DÉTAIL DE RÉPARATION POUR UNE MEMBRURE SUPÉRIEURE EN 2x3 COUPÉE DE MOINS DE LA MOITIÉ (PANNEAU OSB NON-COUPÉ), AVEC TUYAU.

RTF-008-20

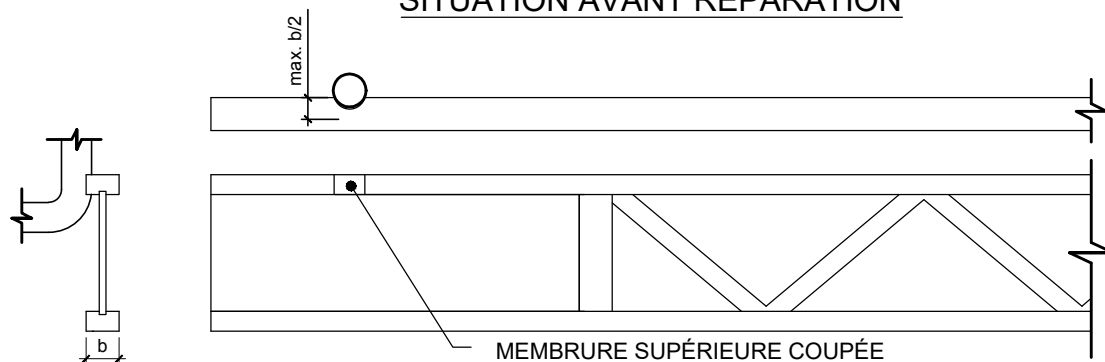
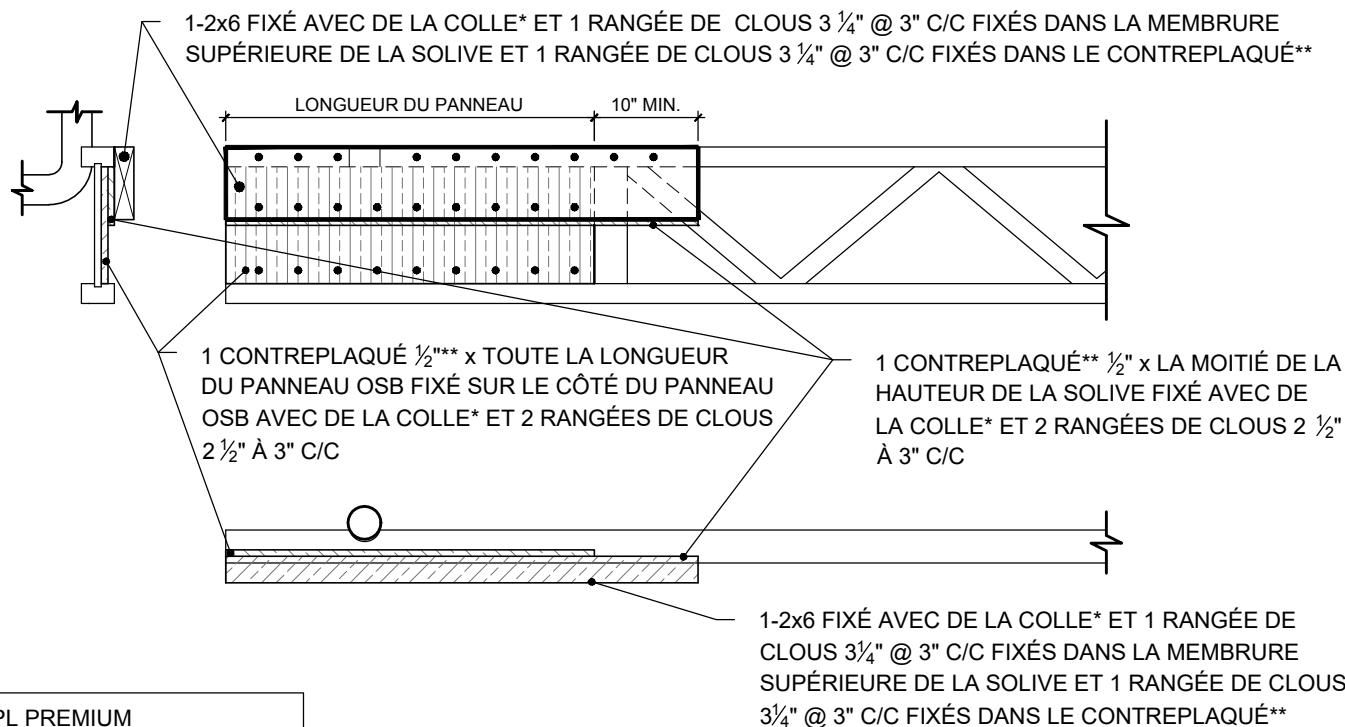
SITUATION AVANT RÉPARATION

SITUATION APRÈS RÉPARATION

*COLLE PL PREMIUM

** Contreplaqué (CSP) $\frac{15}{32}"$ ou meilleur
